Projekt novostavby zadaného
objektu v rozsahu pro
provedení stavby.

Autor diplomové práce: Bc. Petr Sobotka
Vedoucí diplomové práce: Doc. Dr. Ing.
Luboš Podolka
Oponent diplomové práce: Ing. arch. Lucie
Křížová
České Budějovice, Zář 2020

1.NP

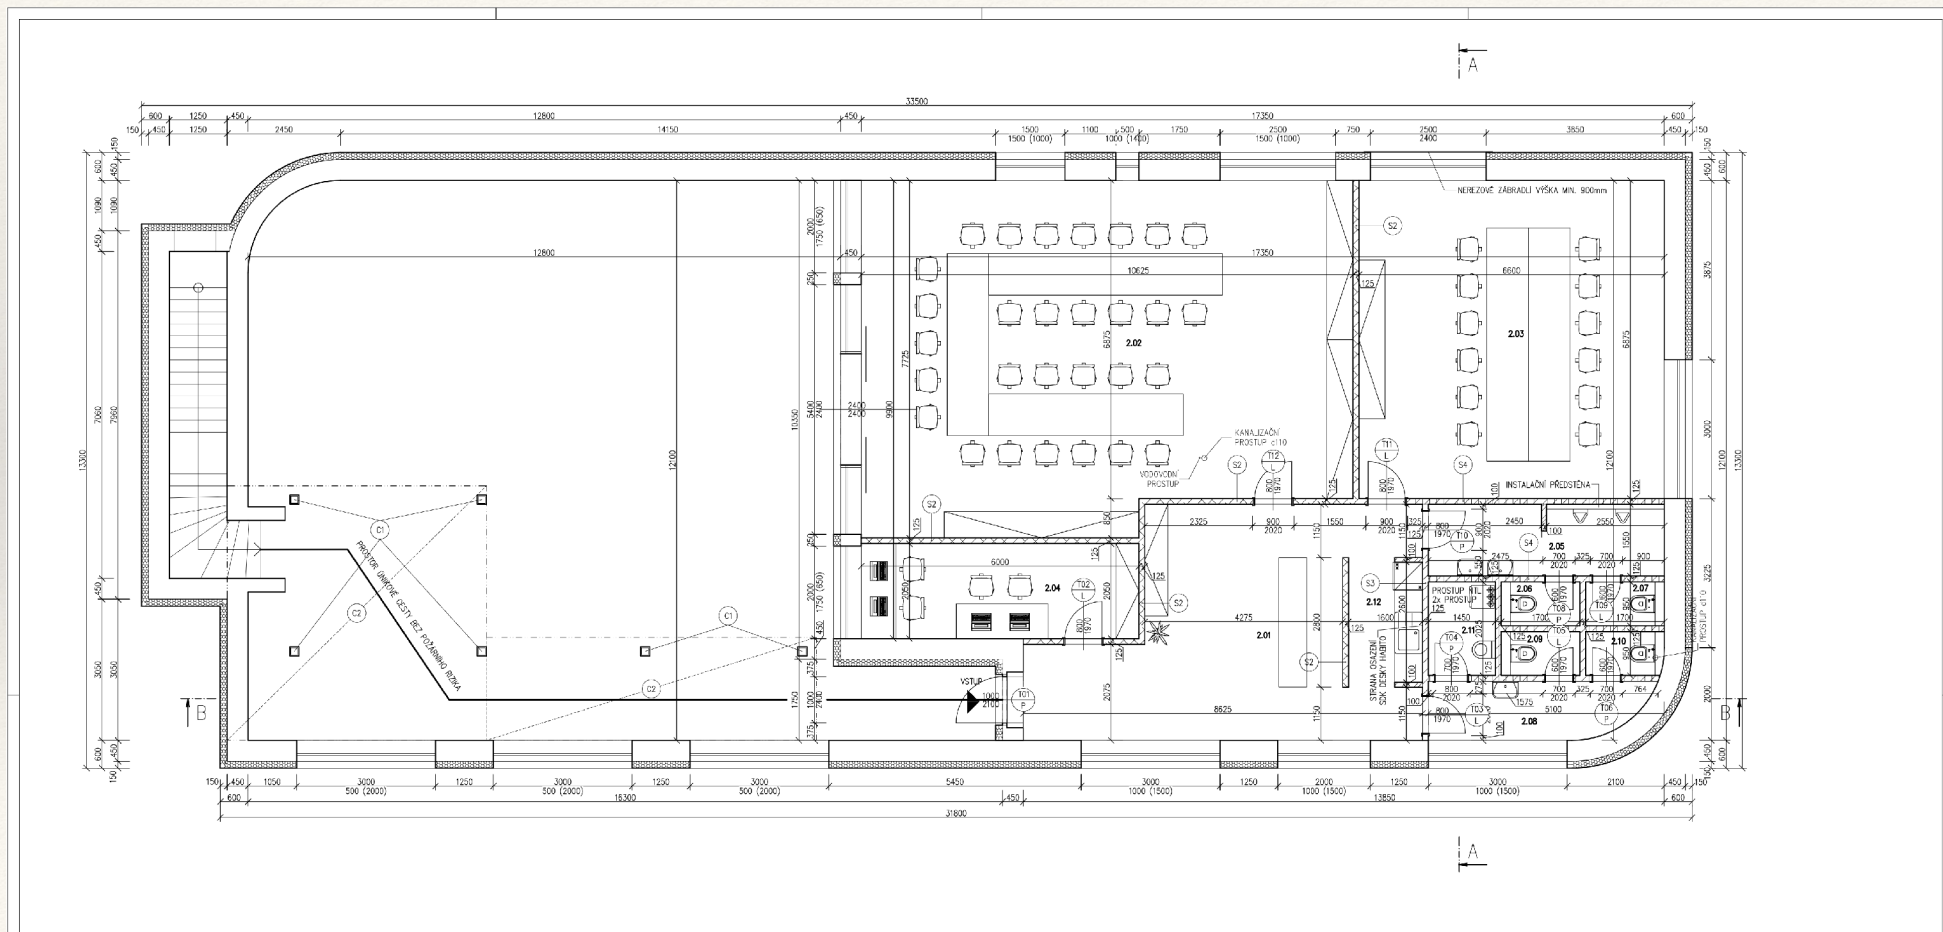
- Interiérové dveře v obou podlažích (1.NP a 2.NP) budou řešeny jako klasické s ocelovou lisovanou zárubní (dle kótování ve výkrese půdorysu 1.NP, na osu dveří) nebo budou řešené jako dveře s obložkovou zárubní (dle výkresu s výpisem dveří)?
- Jak bude řešeno schodiště (materiál, rozměry jednotlivých stupňů)?
